工程指示 / 要求簡箋 ENGINEER INSTRUCTIONS(E.I.)

工程指示編號:	EI- 7858A	修改版本:	A
	HK- 1176		
工程編號:	J 856	工程名稱:	天榮站
收件人:	生統/林仁安	發件人:	Iris
工程項目:	T1-T3 SU層室內收口板BM表 (A版本)	日期:	19/06/2024

內容: T1-T3 SU層室內收口鋁板BM表(A版本)  T2-T3急用, 請優先處理 T1暫計10月出貨  5月29日在J856天水圍天榮微信群已確認轉3mm鋁板, 現更新EI作記錄
完成上列要求日期: 21/06/2024

工程號	J856	類別		物料號	M1	
地盘	天榮站	制圖	李傳鵬	2022-11-26	圖號	SU-D01
修改	-	採用工廠		復核	練松文	2022-11-27
日期	-	材料颜色	UCT542919XL-3	批准	林仁安	2022-11-28
图纸名称	铝料加工图	材料	2MM铝板	數量	-	
				單件重量	-	(KG)

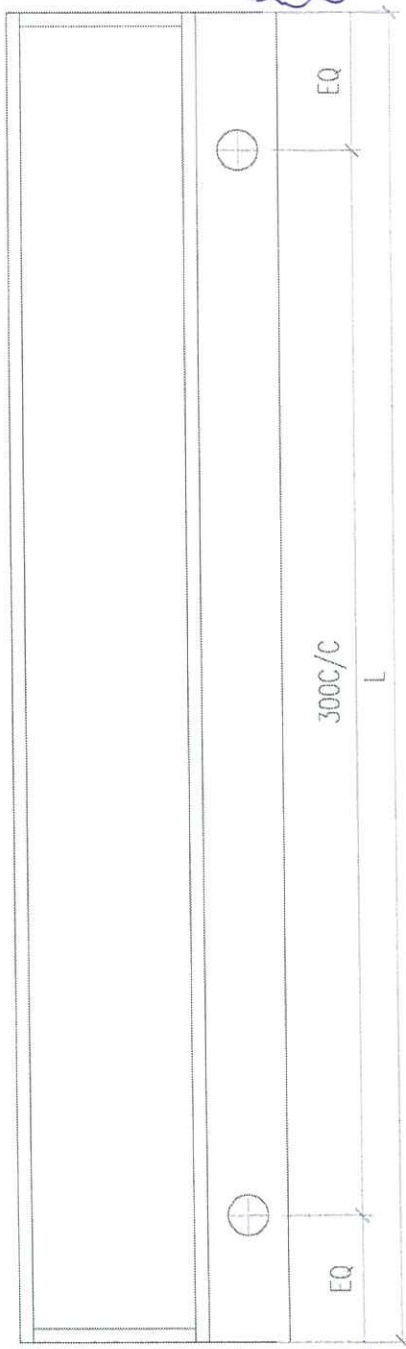
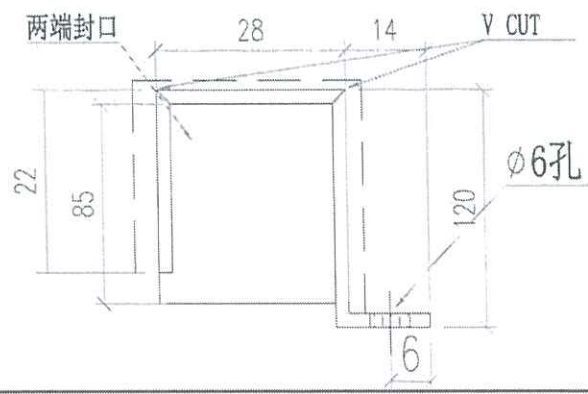
@Iris Li, @烈火浪子, 许多超过3米甚至4m长料, 厂无2.0mm厚此长料, 能否用3.0mm做?

@Charmant Fok，超过3米長能否断开呢，断开就可以用2.0mm厚的

不断，但可否3米以下用2mm，只有我手寫"LIV/DIN"那個超長的用3mm?

那就都用3.0mm的吧，要刨V CUT，两个厚板不好搞。

轉3mm厚鋁板

3mm

可以
